# 濃縮・埋設事業所 廃棄物埋設施設

## 保安規定変更認可申請について

日本原燃株式会社

令和5年8月18日

WACおよび「核燃料物質又は核燃料物質によって汚染された物の第二種廃棄物埋設の事業に関する規則」との紐付け表

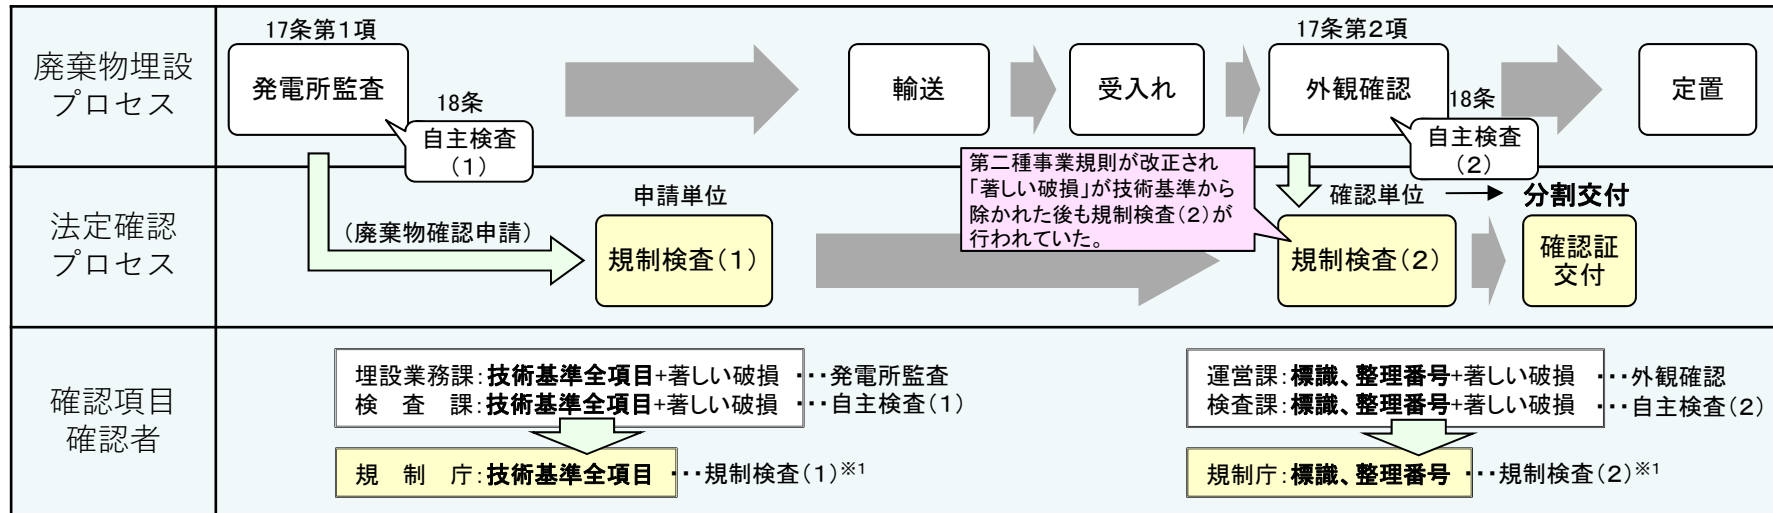
- ・第18条1項及び2項の廃棄物受入基準の記載の変更等を行う。

放射性廃棄物等に係る第二種廃棄物埋設確認証が事前一括交付となったことで、廃棄物確認申請以前に事業者が行った確認（自主検査を含む）内容に基づき、「第二種事業規則※」に基づく放射性廃棄物等の技術上の基準に適合することの法定確認が行われることになる。

これを踏まえ、第18条1項及び2項の検査課長が実施する自主検査の判断基準を、「第二種事業規則※」に基づく放射性廃棄物等の技術上の基準とするよう運用を変更し、「著しい破損」の確認を取り止める。

第19条（廃棄体の定置）

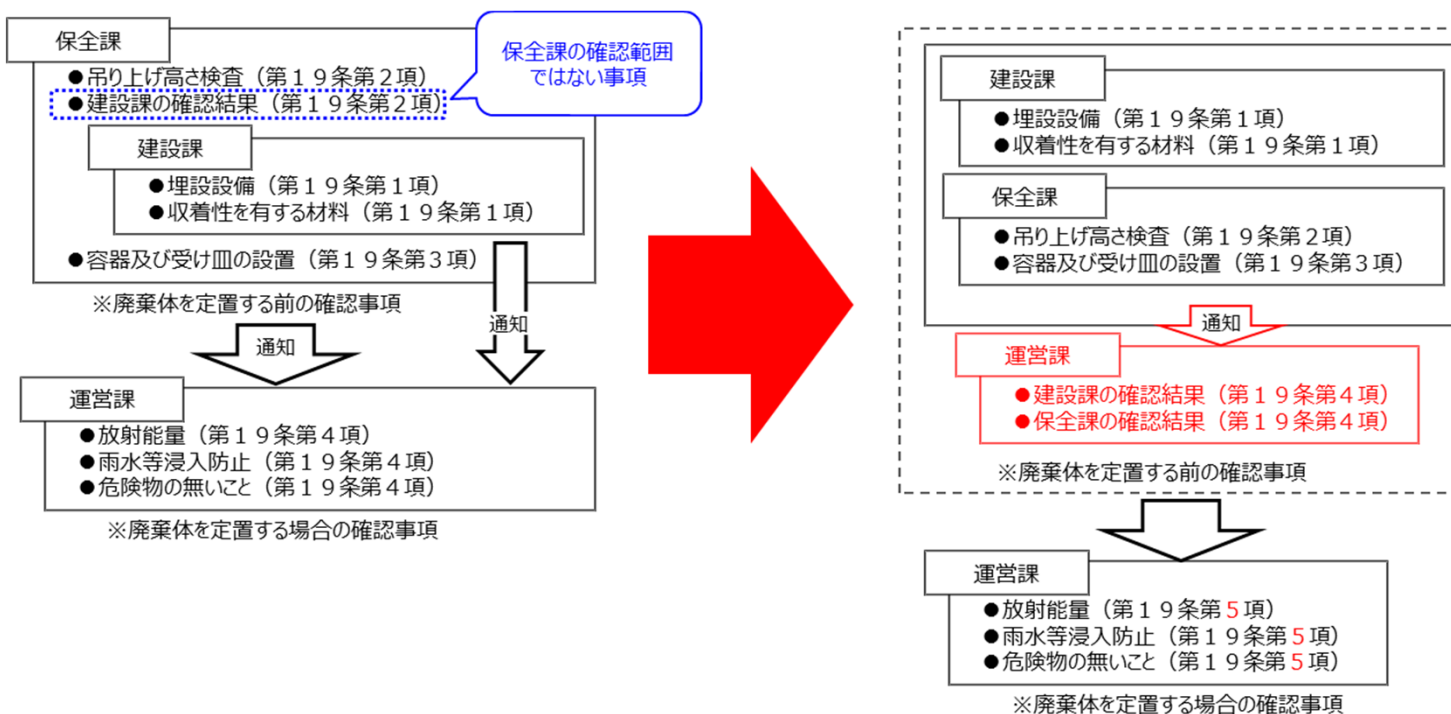
- ・保全課長が建設課長の確認結果を確認する記載を削除する。（確認重複の解消）
- ・運営課長が廃棄体定置前の確認を行うことを明確化する。（第4項として追加）

従前の第2項では、建設課長が行う埋設設備の確認（第1項）結果を保全課長が確認し、運営課に通知することとしていた。また、定置前の要件を満足していることを確認する部署が不明確であった。

建設課長及び保全課長のそれぞれの責任で確認した結果に基づき、定置作業を行う運営課が要件を満足していることを確認する運用に見直す。
